DETERMINAZIONE DEL DIRIGENTE SERVIZIO VIA E VINCA 26 maggio 2022, n. 187

**[ID VIA 603] D.lgs. n. 152/20016 e s.m.i. – Provvedimento Autorizzativo Unico Regionale PAUR ex art. 27 bis del D.lgs. 152/2006 – Procedimento di VIA per il “Progetto definitivo di una piattaforma integrata di trattamento dei rifiuti urbani da ubicarsi in brindisi, Zona Industriale ASI”.**

**Proponente: AGER Puglia**

SEDE**Parere espresso nella seduta del 21/04/2022 – Parere Finale.**ai sensi del R.R.07 del 22.06.2018, pubblicato su BURP n. 86 *suppl.* del 28.06.2018**Parere Finale***art. 27-bis co.5 del d. lgs. 152/2006 e smi***Procedimento:** ID VIA 603: PAUR ex art. 27-bis del D.Lgs. 152/2006 e smiVInCA:  NO  SI *Parco Naturale Regionale "Salina di Punta della Contessa" (codice EUAP0580)*Piano di Utilizzo delle terre e rocce da scavo  NO  SI**Oggetto:** Procedimento autorizzatorio unico regionale ex art. 27- bis del D. Lgs. 152/2006 e smi per "Progetto definitivo di una piattaforma integrata di trattamento dei rifiuti urbani da ubicarsi in brindisi, Zona Industriale ASI".**Tipologia:** D.lgs. 152/2006 e ss.mm. ii - punto o) dell'Allegato m alla Parte Seconda del D.lgs. n. 152/06 e ss.mm.ii. "impianti d

Figura 3 Focus sull'area individuata per il monitoraggio ambientale dell'impianto

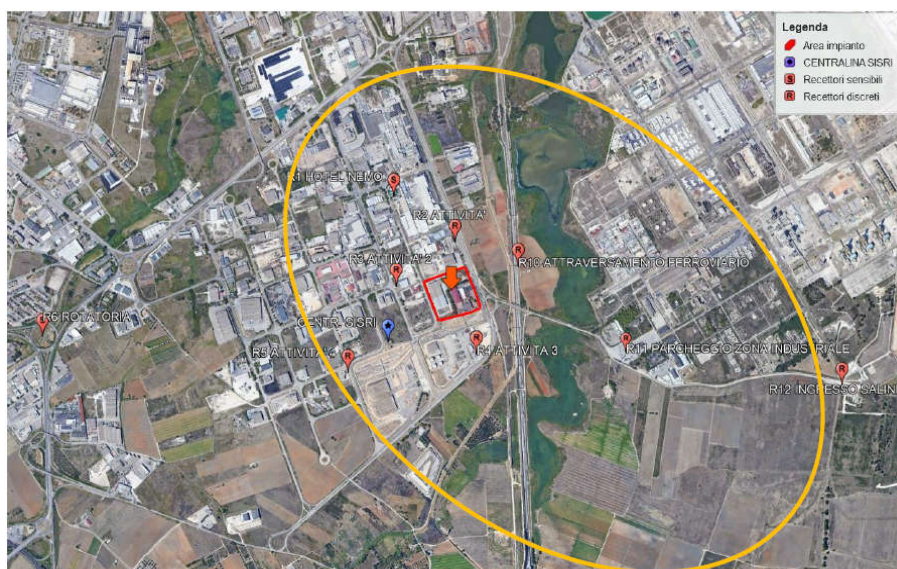
I citati rilievo floristico e faunistico e studio della biodiversità non sono presenti nella documentazione in esame, per cui non risultano valutabili. Si può solo prendere atto che il P.M.A. prevede il monitoraggio della componente ambientale "Ecosistemi, flora e fauna" senza indicare i punti di monitoraggio.
